GEN/10/13523803/00/NL/000

Periodieke inspectie op locatie

RES BIANCA, Koning Ridderdijk 3, 8434 Middelkerke

Natuur:	Personenlift
Installateur:	EBER
Type:	TRACTIE
Serienummer:	87/67
Jaar van indienststelling:	1988
Nominale last (kg):	450

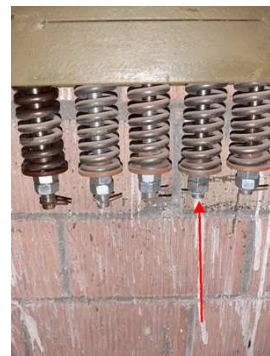
- Eindschakelaar: kan beneden niet geactiveerd worden. Kooi staat op zijn buffer. Dringend te verhelpen.
